Wijzigingenlogboek van de software MMI-gebruikersinterface

Daikin Altherma 3

v6.5.0
v6.6.0
v6.7.0
v6.8.0
v6.9.0
v6.10.0
v7.1.0
v7.3.0
v7.4.0
v7.5.0
v7.6.0
v7.7.0
v7.8.0
v7.9.0
v7.10.0
v7.11.0

Beginscherm

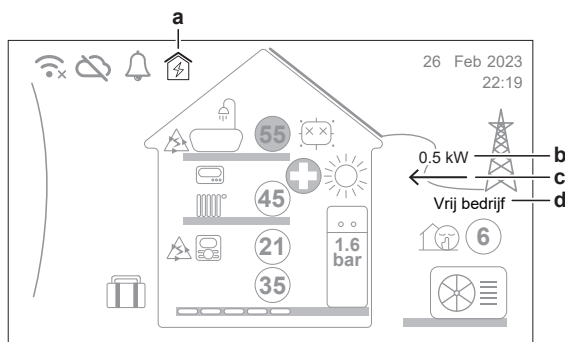
Toegevoegde ondersteuning voor de Daikin HomeHub. Voor meer informatie, zie de toepassingshandleiding van de Daikin HomeHub.

a	Daikin HomeHub-aansluiting: : Aangesloten : NIET aangesloten
b	Energiestroom – waarde
c	Energiestroom – richting: →: In het net geïnjecteerd ←: Uit het net gehaald
d	Smart Grid bedrijfsmodus: - Vrij bedrijf - Gedwongen uit - Aanbevolen aan - Gedwongen aan [NIEUW in 7.7.0] uitgeschakeld

[D.1] Draadloze gateway > AP-modus activeren

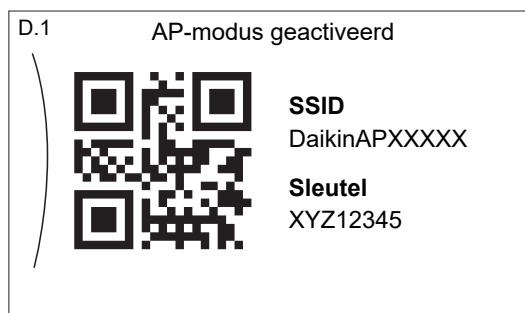
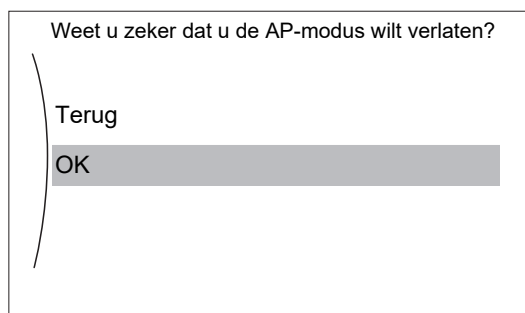
[GEWIJZIGD GEDRAG]

Gewijzigde [D.1] "AP-modus activeren". In plaats van een standaard SSID en sleutel te gebruiken, genereert de gebruikersinterface nu een willekeurige SSID en sleutel (+ QR-code).

Dit genereert een willekeurige SSID en sleutel (+ QR-code) die nodig zijn voor de app ONECTA:

Om dit te doen, ga naar [D.1]:  Draadloze gateway > AP-modus activeren.

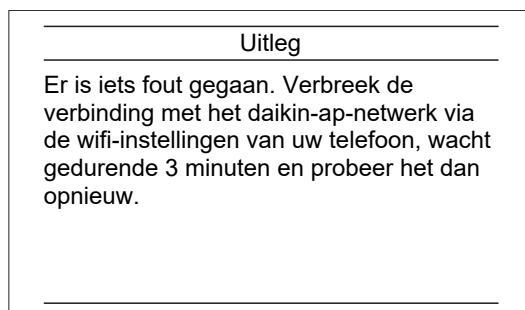
Dit scherm wordt automatisch afgesloten na 10 min of wanneer u op  of  drukt (en bevestigt):

Als u de toegangspuntmodus opnieuw probeert in te schakelen, krijgt u mogelijk de volgende melding:

[NIEUW in 7.8.0] [D.7] Draadloze gateway > Reset naar fabrieksinstellingen

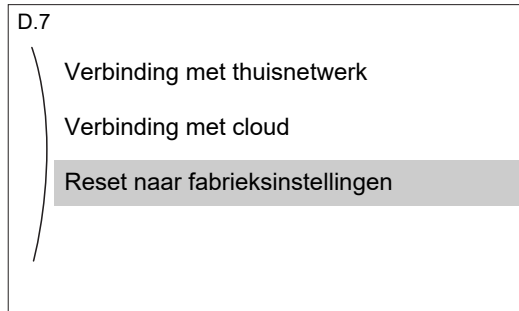
Opmerking: [D.7] "Reset naar fabrieksinstellingen" is alleen beschikbaar (niet grijs weergegeven) voor units met een WLAN-adapter software versie 3.5.0 of hoger.

Reset naar fabrieksinstellingen: Om de volgende gebruikersgegevens van de WLAN-adapter te verwijderen:
